改善箇所説明図

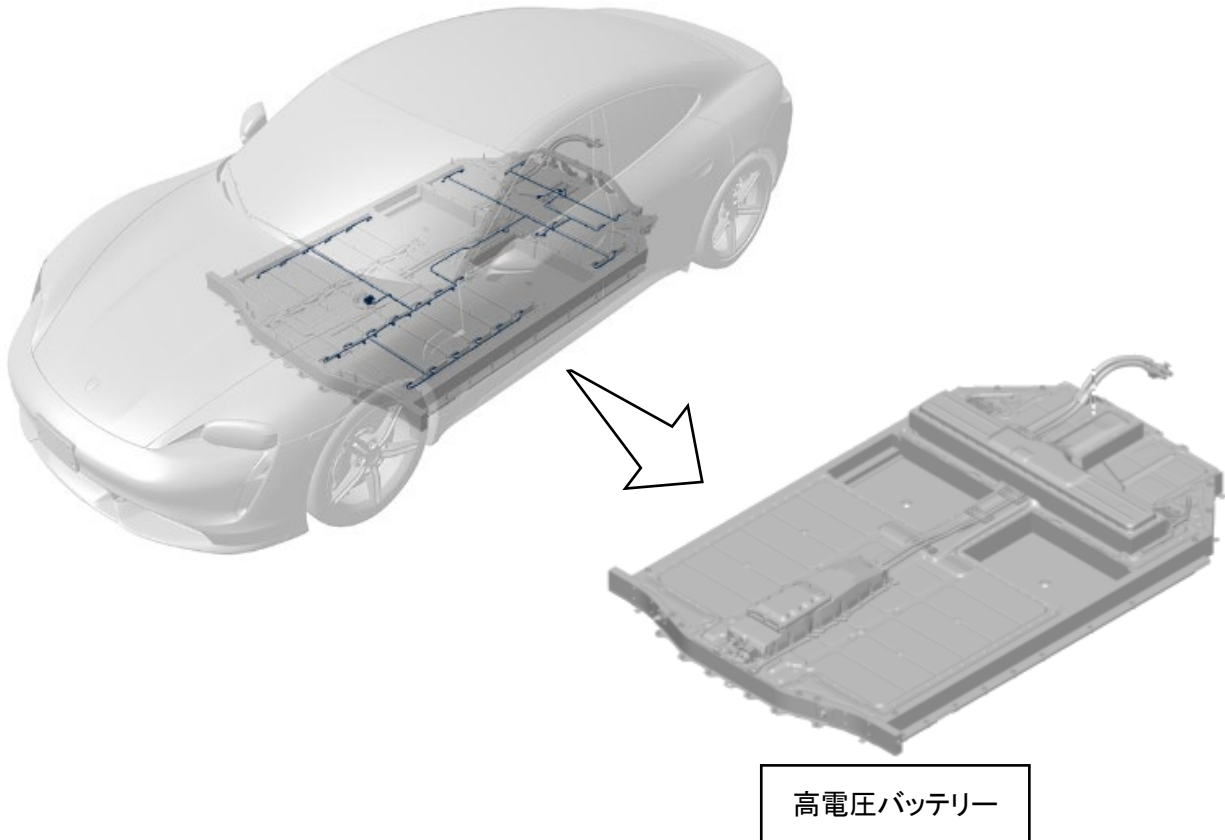
注： □内は密閉性試験を行い、必要な場合は交換する部品を示す

高電圧バッテリーにおいて、製造工程におけるシーラント塗布量が不十分なため、バッテリーの密閉性が不完全なものがある。そのため、バッテリーに水分が浸入すると、バッテリーの絶縁抵抗が低下することでアーク放電が発生し、最悪の場合、熱によるバッテリー異常が発生し、火災に至るおそれがある。

全車両、高電圧バッテリーのシーリングの密閉性試験を行い、必要な場合は、高電圧バッテリーを対策品と交換する。

識別： 改善済車両には車台番号打刻の 15 桁目の下に黄色ペイントを塗布する。
